Eグループ [1/3] 場所を特定できる意見(外環本線)

Eグループ [2/3] 場所を特定できる意見(外環本線の周辺)

Fグループ [1/3] 場所を特定できる意見(外環本線)

Hグループ [1/3] 場所を特定できる意見(外環本線)

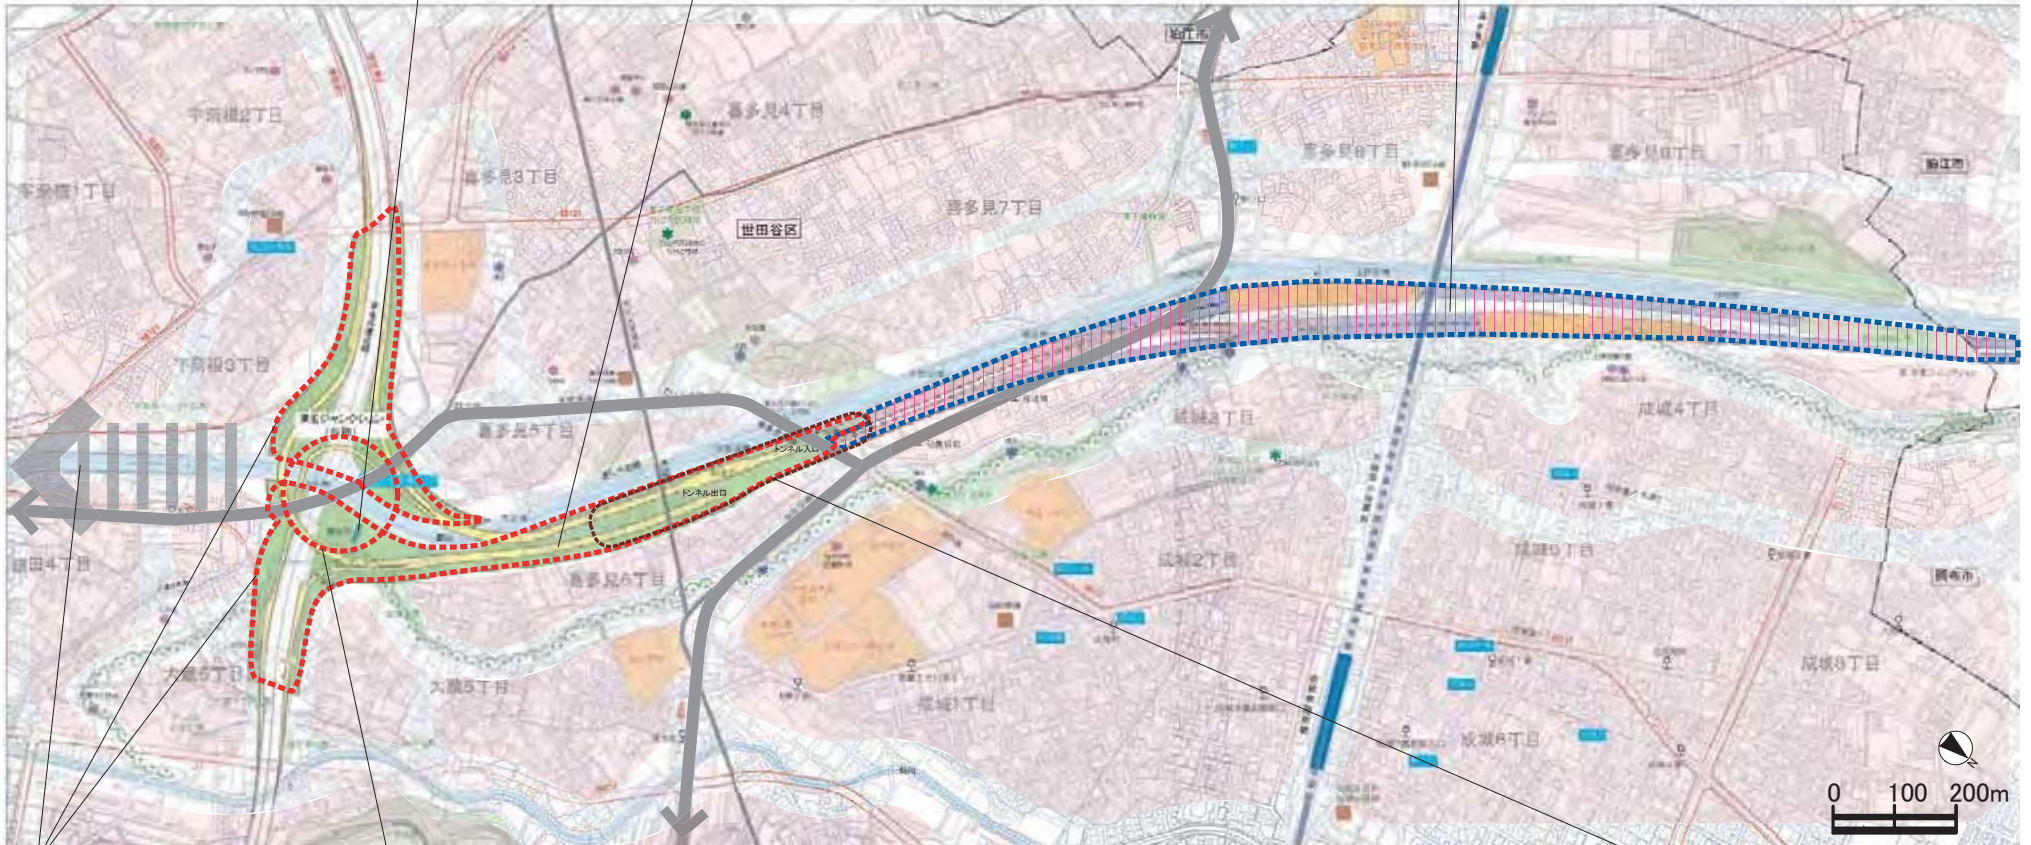
- 中央高速～東名ジャンクションの喜多見に設置される換気所までの区間が他の区間より長い分、環境影響が心配だ。換気所の配置間隔が長くて影響が無いのならその根拠を示してほしい。
- 喜多見に換気所が設置されると崖線との間に排気ガスが溜まるのが心配だ。そうした土地に即した影響を考慮して問題ないので喜多見に換気所を建てる計画になっているのかどうなのか、説明してほしい。

- 掘割部への蓋かけにより、周辺地域への排気ガス・騒音の影響を軽減できる。
- ETC化することにより、料金収受に伴う自動車の加減速時の排気ガスを制限できる。
- 料金を無人化(ETC)による料金所部の幅員が減少が蓋かけも可能にし、周辺地域への騒音の影響を軽減できる。

- 水道道路の橋(外環・野川横断部)の高さが高くなるのではないかと不安。
- 野川に架かるそれぞれの橋がどうなるか示してほしい。
- 料金所部分(幅員が広い)の地域分断に対して、橋を架けるなどの対応が必要。
- 環境施設帯に高木を植樹するなどにより、外環整備による大気質の汚染、景観の悪化に配慮した計画してほしい。

- 低周波音や振動の問題化が懸念される。
- 計画線を野川の下部とするなどにより、トンネル上部の低周波音や振動の問題を軽減した計画してほしい。
- トンネルを2層とする計画に変更するなどにより、低周波音や振動の問題を軽減した計画してほしい。
- パークシティ成城の大深度地下にあるトンネルによる低周波音や振動の影響を危惧している。

- ジャンクション構造物により国分寺崖線と外環に挟まれる地域において大気(排気ガス)が滞留することが懸念される。

- ジャンクションの全面地下化できない理由が一定速度の通行を確保するために必要は曲線部の半径が確保できないことであるのなら、制限速度を下げればよいのではないかと。速度が下がれば排気ガスや騒音、振動などにも効果が期待される。
- ジャンクションをできる限り地下化することにより、地域環境への影響を軽減することができる。野川が地下化の障害になっているのであれば、同時に野川も改修することにより、地下化が可能になるのではないかと。
- ジャンクションを地下の螺旋状の構造することにより排気ガスの地域への拡散を防ぐことができる。
- ジャンクションの構造物が大きく、高いため、野川周辺の景観に与える影響が懸念される。

- トンネル出入口から排出される排気ガスの削減策を講じてほしい。

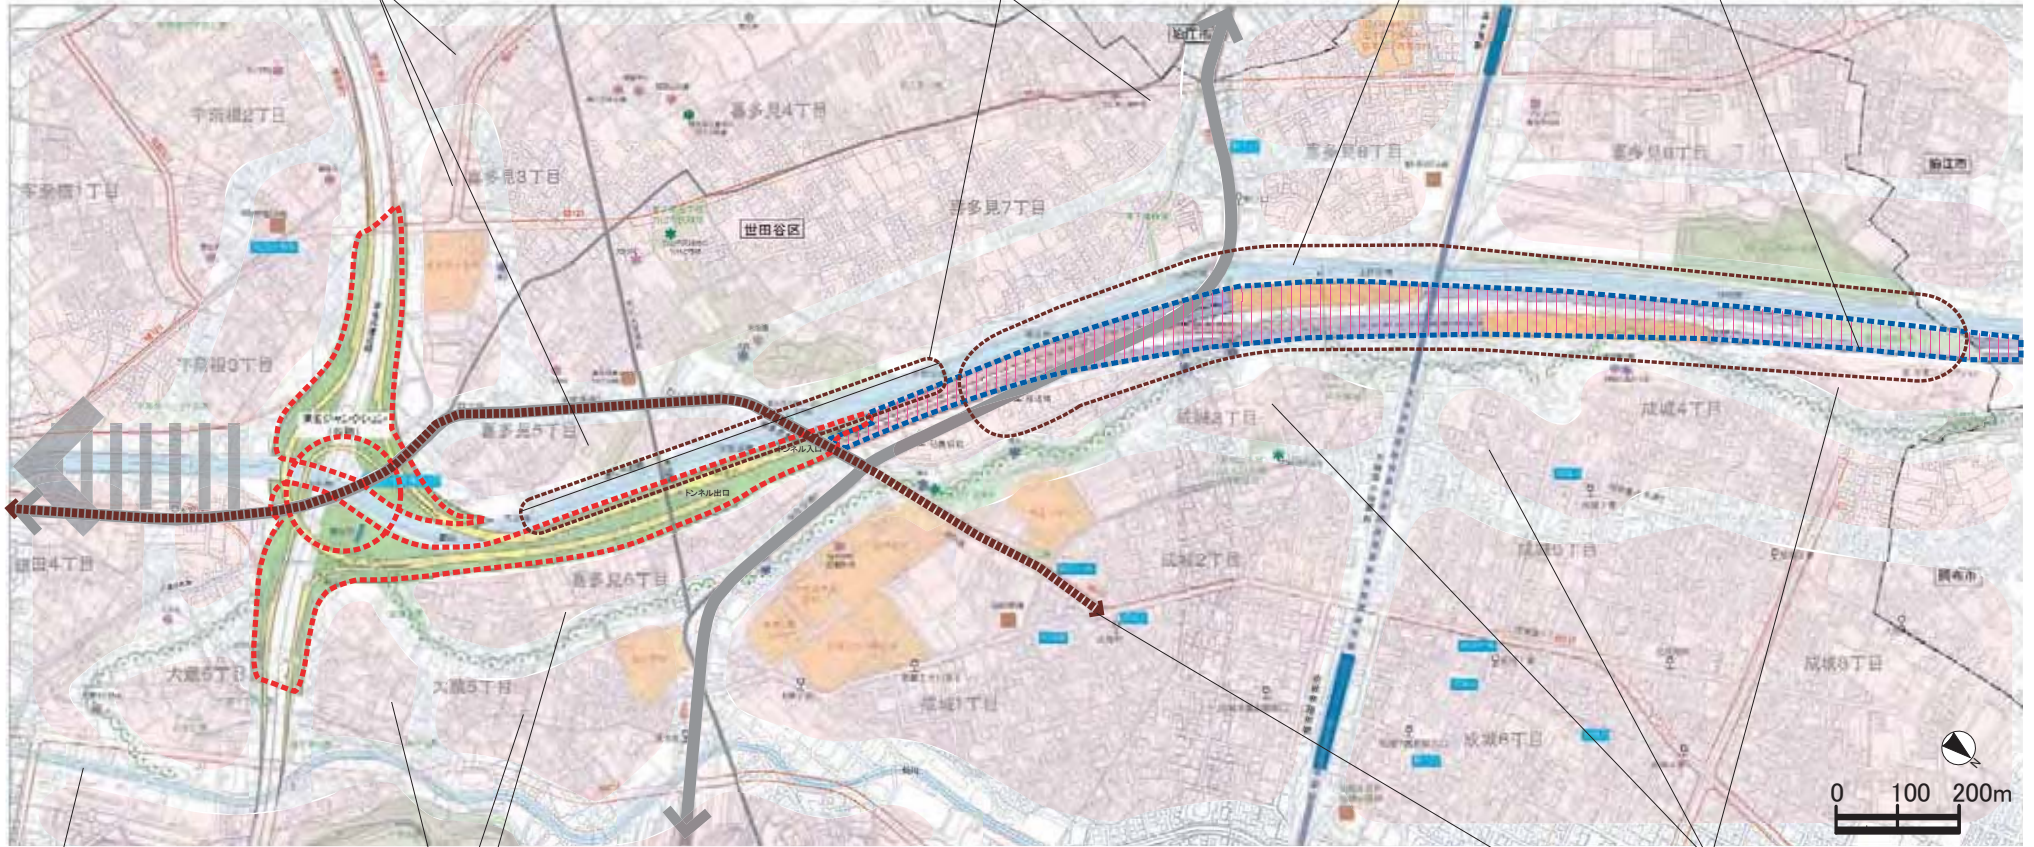
- ・外環道周辺の私有地の緑とのつながりも考慮して周辺の緑を最大限保全・創出してほしい。
- ・喜多見5丁目などから国分寺崖線を見る風景への影響が懸念される。

- ・大気質の汚染を考慮して、外環整備により失われる緑の保全・創出をすすめてほしい。
- ・喜多見5丁目を中心として、公園や農地による緑環境の確保をすすめるなど、大気汚染を緩和する対策を講じてほしい。

- ・外環整備による野川の生態系に対する影響が懸念される。
- ・仙川及び野川の両岸に植樹し、右岸に次大夫堀公園一帯の緑をつなぐ良好な遊歩道を整備するなどにより、緑と触れ合える環境をつくってほしい。

- ・野川の護岸整備により減った地下水が外環整備によりさらに減少することを懸念している。

- ・低周波音や振動の問題化が懸念される。
- ・計画線を野川の下部にしたり、トンネルを2層とする計画に変更したりするなど、低周波音や振動の問題を軽減した計画にしてほしい。

- 大蔵5丁目(本線近接)
- 大蔵5丁目
- ・喜多見6丁目(周辺)
- ・都市計画道路補助216号線の整備が優先されることによる大蔵5丁目の街路整備の遅れが懸念される。

- ・外環整備により分断される地域の現在の交通利便性を外環整備後も確保してほしい。
- ・バス路線(例:成城学園前～二子玉川)を新設するなどにより、外環整備により分断される地域の交通利便性を向上させてほしい。
- ・ジャンクション周辺など外環道により分断される最寄のバス停までのルートに代替するバス運行を検討するなど、地域の交通利便性を確保してほしい。

- ・外環整備により多摩堤通りへのアクセス路が消失し、喜多見6丁目と喜多見5丁目分断されること懸念される。
- ・現在の多摩堤通りへの道路による利便性が確保されるか心配。

- ・外環整備により国分寺崖線の環境変化が懸念される。
- ・ジャンクション部の構造物の高さによる景観への影響を危惧している。
- ・環境施設帯を山のようにして景観への配慮を期待している。

- ・トラブル発生時のために換気所のリスクを分散した方がよい。
- ・ジャンクション構造物により国分寺崖線と外環に挟まれる地域において大気(排気ガス)が滞留することが懸念される。
- ・田直地区や国分寺崖線など換気所周辺に排気が溜まることで影響が大きくなるのではないかと心配している。
- ・大気質に関する観測を行う測定器を国分寺崖線と外環に挟まれる地域に設置して、地域の空気質の状態を管理してほしい。
- ・(暖房・冷房使用時以外の)家の窓を開けたときの騒音を危惧している。

- 成城3・4丁目
- ・低周波音や振動の問題化が懸念される。
- ・計画線を野川の下部とするなどにより、低周波音や振動の問題を軽減した計画としてほしい。
- ・トンネルを2層とする計画に変更するなどにより、低周波音や振動の問題を軽減した計画としてほしい。

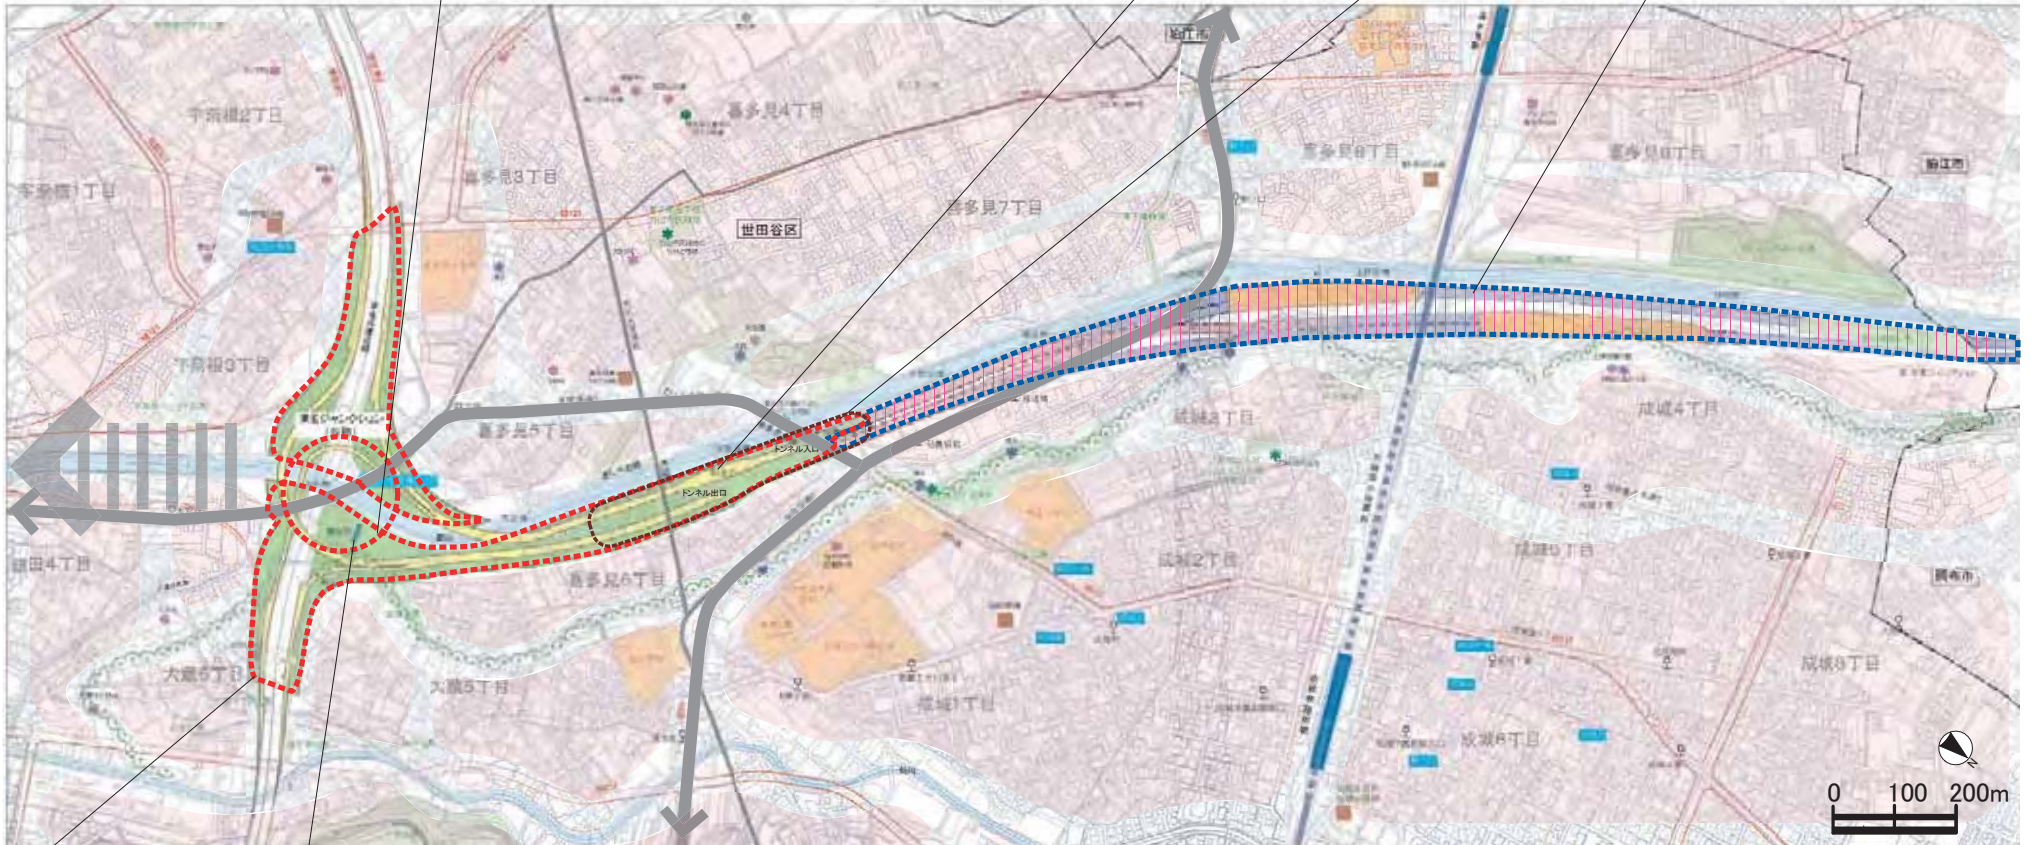
・高いジャンクションから出される排気ガスによる周辺への環境汚染が懸念される。
・高い構造物ができた時に風により音が出る事が懸念される。

・ジャンクションの構造物が他事例のように美しくなく、国分寺崖線沿いの景観阻害をするのではないかと懸念される。
・ジャンクションの高さを下げるなど、国分寺崖線への景観保全に配慮してほしい。
・国分寺崖線上から眺める風景や、野川沿いから崖線を眺める風景は次世代へ渡す地域の財産である。ジャンクションや換気所などの高さが景観に影響することが心配。

・停止発進があり坂道であることを考えると、料金所周辺の排気ガス汚染が懸念される。
・料金所付近からの騒音が崖線上部に上がってこないか懸念される。

・トンネル内の排気ガスが、換気所ではなく、トンネル坑口から出るのはないか懸念される。

・トンネル内での事故時に安全性が確保されるのか懸念される。
・トンネル内で火災などが発生した場合、避難方法や地上部分の生活への影響などが懸念される。

・高架下空間は現状でも落書きや知らない人の溜まり場になっているため、ジャンクション整備でも同じ状況が起こるのではないかと懸念される。

・換気所からの排気ととも、東名高速道路からの排気ガスなど、広範囲に影響があるのではないかと心配だ。
・換気所からの排気と東名高速道路などからの現状で出ている影響も考慮した調査を要望。
・換気所からのNOxなどの排気成分が人体に及ぼす影響について懸念される。
・換気計画における危機管理、リスク対策について既存の説明文だけでは読み取れない、理解できないことへの不安、不満がある。換気計画には、人的ミスや機械の故障があったときの対応策も含めることが重要。また、換気所のフィルターが目詰まりして換気能力が低下し、料金所付近から排ガスが流出しないか心配。換気所のフィルターが目詰まりした場合の対策を知りたい。換気所がひとつしかないことで災害時や故障時に換気ができなくなることが心配。

・排気は人体へ及ぼす影響があるものなので、脱硝装置など、他地域や中央環状で設置されている換気所の排気機能や種類の違いについて正しく理解する機会が必要である。
・換気計画における危機管理、リスク対策について既存の説明文だけでは読み取れない、理解できないことへの不安、不満がある。換気計画には、人的ミスや機械の故障があったときの対応策も含めることが重要。また、換気所のフィルターが目詰まりして換気能力が低下し、料金所付近から排ガスが流出しないか心配。換気所のフィルターが目詰まりした場合の対策を知りたい。換気所がひとつしかないことで災害時や故障時に換気ができなくなることが心配。換気所周辺への換気所から出る排ガスが周辺地域に降ることによる環境汚染が懸念される。
・換気所のしくみ、排出方法、性能について既存説明文では読み取

れない、理解できない。そのことへの不安、不満があるので、料金所付近や浅深度部分の排ガスがそのまま周辺地域に流れ出るのはないかと心配。浅深度部分の排ガスの流出対策とその効果を知りたい。また、換気計画が十分かどうかかわからないので、換気所を複数箇所にしてほしい。換気計画を具体的に知りたい。
・中央環状の例(11kmに9本)から見て、中央高速から東名までの6kmには5本の換気所が必要と思われる。中央高速道路以南の排気ガスを処理する換気所の本数が現在の計画で十分かが心配。
・換気所の性能の説明図が中央ジャンクションのもので、東名ジャンクションの構造とあっていない。正確なデータを示してもらわないと、換気所の処理能力が本当に確保されるか心配。

Fグループ [2/3] 場所を特定できる意見(外環本線の周辺)

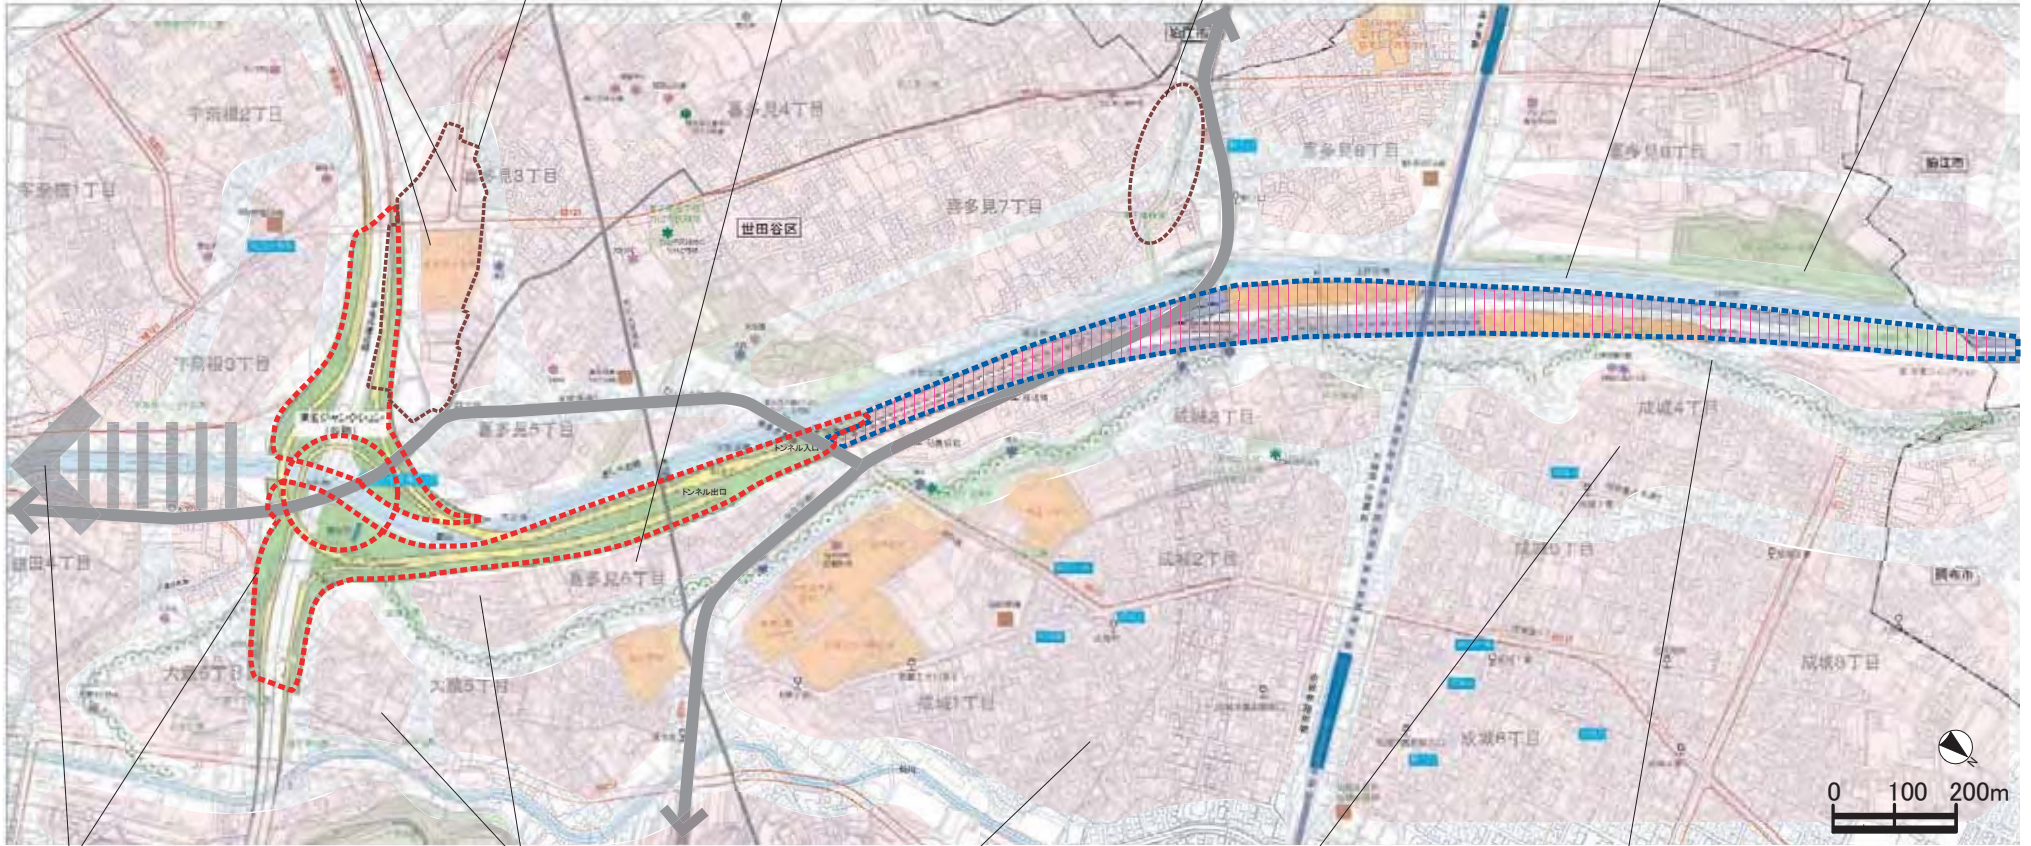
生活
 ・子どもたちへの健康被害の実態把握と予想される健康被害への調査がされていない事への不安、不満があるので、喜多見小学校付近に排ガスによる被害がでるのではないかと心配だ。

生活
 ・空気のみならず喜多見6丁目での排ガスによる被害が心配。

生活
 ・世田谷通り周辺の谷戸部分に現状でも汚染された大気が流れ込んでいるのではないかと環境への懸念に対して、平面だけでなく立体的(地形を考慮)に見るなど、十分な調査が必要である。
 ・世田谷通り周辺の谷戸の部分に汚染された大気が溜まらないか懸念される。
 ・本来調査すべき、影響を受けるであろう場所で調査をまだしていない事への不安、不満があるので大気調査については、今回の計画により最も影響の心配される大正橋付近でも調査してほしい。

自然
 ・地下水が漏れることにより湧水量が多い野川は水量が減る。水質悪化や水量不足で魚などが住めなくなると、鳥も住めなくなる、という生態系への影響がでる。地下水を切ってしまうことによって、野川の水が漏れ生態系が壊れることが心配だ。

工事
 ・野川周辺の地盤が悪いところでは、シールド工法による工事中の振動被害や開削部分の工事振動による被害が懸念される。

生活
 ・料金所付近からの騒音が崖線上部に上がってこないか懸念される。
 ・水道橋付近からの排ガスを地域に出させないためにドーム案があるらしいが、ドームにした場合に、日陰になる地域の日照問題が心配だ。

生活
 ・子どもたちへの健康被害の実態把握と予想される健康被害への調査がされていない事への不安、不満があるので、国分寺崖線の上にある小中学校や高校、大学への排ガスによる健康被害が心配。
 ・料金所付近からの騒音が崖線上部に上がってこないか懸念される。

自然
 ・成城3丁目国分寺崖線周辺の地下水掘削工事によって、地下水の流れ(みずみち)が変わったり切れることが懸念される。
 ・国分寺崖線沿いにある湧水や豊富な地下水が工事により漏れないか懸念される。
工事
 ・工事に伴う国分寺崖線沿いの地下水、湧水への影響により、動植物に影響がでることが懸念される。

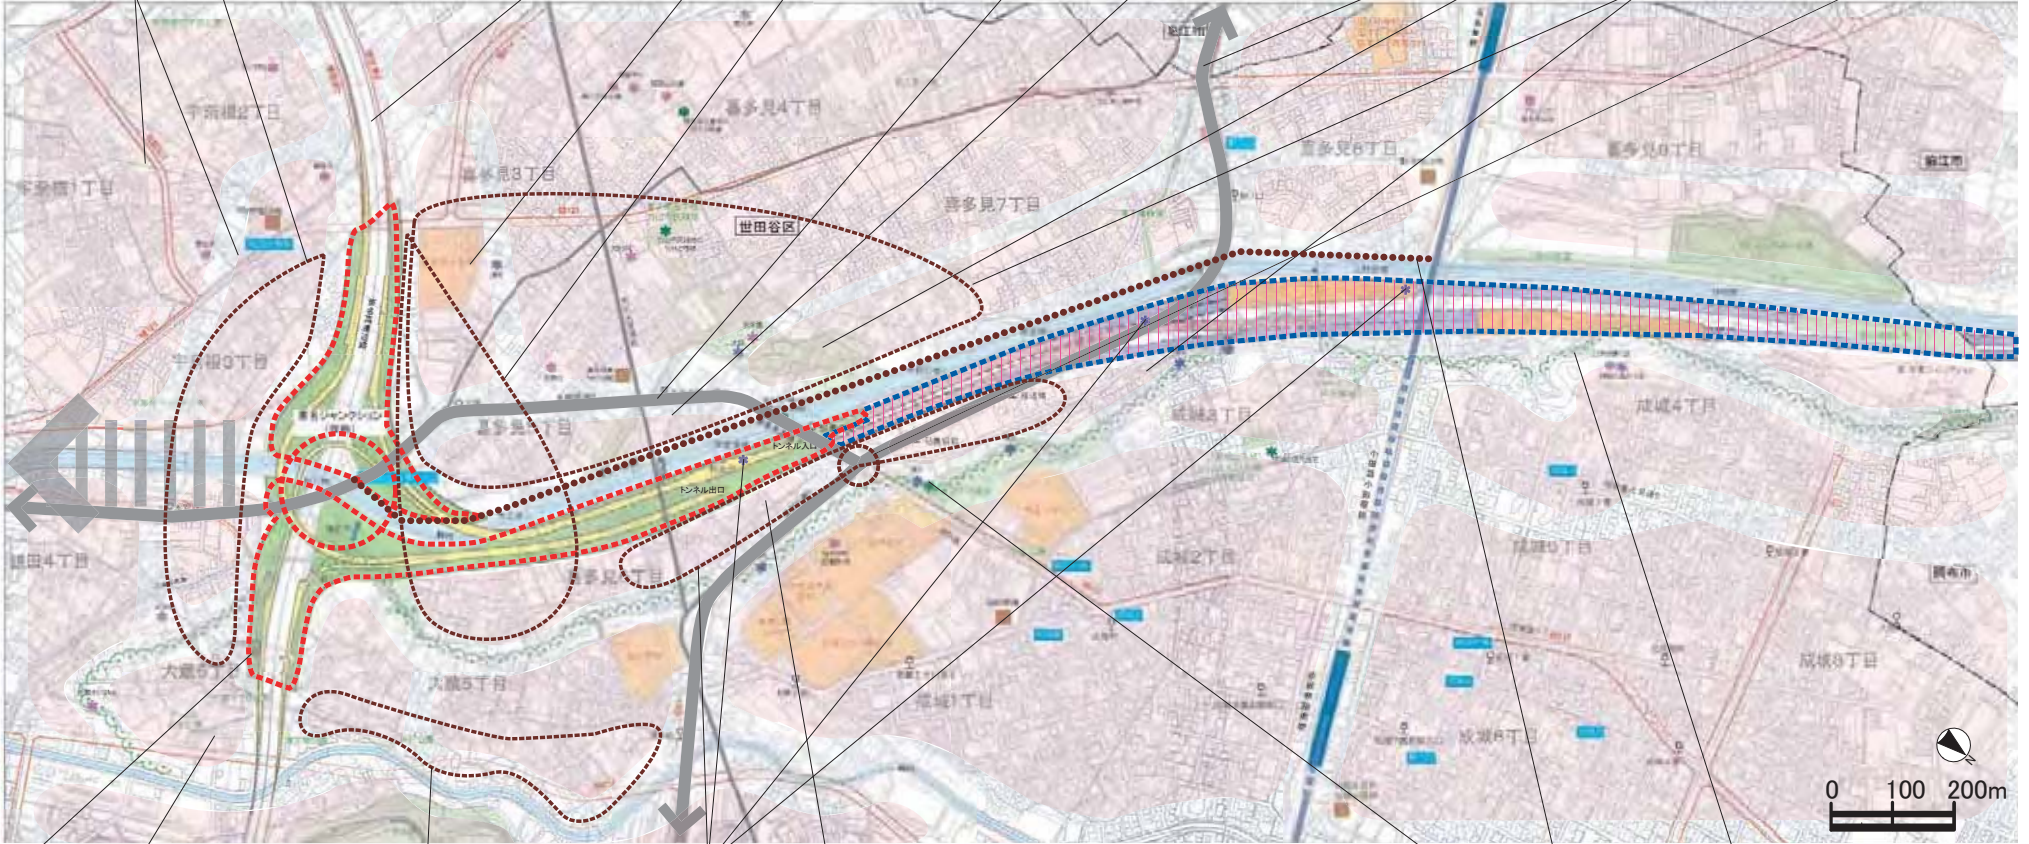
- ・外環整備による大気汚染の悪化に懸念がある。
- ・ジャンクションからの騒音について懸念がある。
- ・地上部からの騒音により被害が悪化することに懸念がある。

- ・外環整備による大気汚染の悪化に懸念がある。
- ・料金所の設置により渋滞が発生し、排気ガスによる大気汚染が発生することに懸念がある。
- ・ジャンクションからの騒音について懸念がある。
- ・地上部からの騒音により被害が悪化することに懸念がある。

- ・野川に流れる地下水脈が涸れることが懸念される。
- ・トンネル部分の地下水が遮断される懸念がある。
- ・崖線と野川の間を外環が予定されているので、地下水が分断されて野川の水量が大幅に減少することに懸念がある。
- ・地下水が分断され、野川の瀬切れが起きることに懸念がある。
- ・環状8号線の地下水対策の管が使用不能になっているように、地下水流動保全工法による対策の効果が持続するの心配だ。

- ・外環整備による、大気汚染の悪化に懸念がある。
- ・殿山や崖線の高さとの高さにあまり差がないため、換気所から排出される空気が崖線上や崖線下の住宅にすぐに流れ込むのではないかと懸念がある。
- ・ジャンクションからの騒音について懸念がある。
- ・開口部からの排気・騒音・低周波が少なくなるのでランプを東名の下に通して欲しい。コストも安くなる。
- ・東名ジャンクションにより二子玉川の夏の花火大会が、喜多見大橋方向の地域の方は自宅から鑑賞できなくなることを懸念。

- ・換気所、葬祭場からの排気、清掃工場からの排気が複合的に絡み合う複合汚染に懸念がある。
- ・換気所から出る排ガスの影響が地域に集中することを心配している。
- ・換気所の高さ(30m)が、そこから排出される空気が地域に影響を及ぼさない高さとして適切なのか懸念がある。
- ・換気所が一箇所なので、排気ガスの有害物質濃度が高くなることに懸念される。
- ・外環整備による、大気汚染の悪化に懸念がある。
- ・換気所に設置されるフィルターの性能が劣化し、換気所から出る排気ガス成分の濃度が上がるのではないかと懸念がある。
- ・排気ガスを浄化するフィルターが常にきれいな状態を保てるかに

- ・換気塔が1本しかなく、全距離の排気が集中して大気質が悪化する。
- ・排気がたまる懸念があるので、換気塔の場所を変えて欲しい。崖線より上20m位高くして欲しい。景観より命の方が大事。
- ・東名ジャンクション付近には清掃工場や葬祭場等の施設が集中しているため、換気塔を分散設置して、周辺環境影響を低減させるよう期待する。
- ・換気塔を分散して、道路の途中で複数の換気塔で換気して欲しい。中央環状ではこの距離に4～5個ある。
- ・巨大な換気塔は、国分寺崖線の水と緑の景観を台無しにするので、換気塔施設の分散を期待する。
